RENESAS TECHNICAL UPDATE

製品分類	EEPROM	発行番号	TN-LME-A004A/J	Rev.	第1版
題名	パラレル EEPROM 製品 後工程生産拠点変更のご案内(3)		情報分類	ライン変更・追加	
適用製品	パラレル EEPROM HN58C1001 シリーズ, HN58V1001 シリーズ, HN58C256A シリーズ, HN58V256A シリーズ, HN58C257A シリーズ, HN58V257A シリーズ, HN58V65A シリーズ, HN58V66A シリーズ	対象ロット等 2013年4月以降	関連資料	TN-LME-B004A/J TN-LME-A003A/J

2) パッケージのマーキング仕様

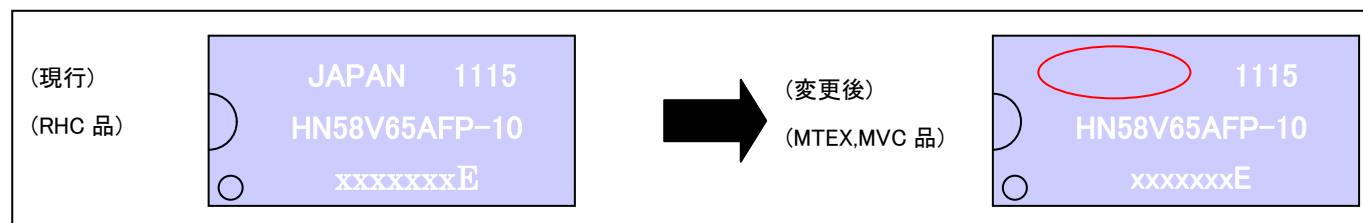
原産国名表示を削除いたします。以下の図を参照ください。
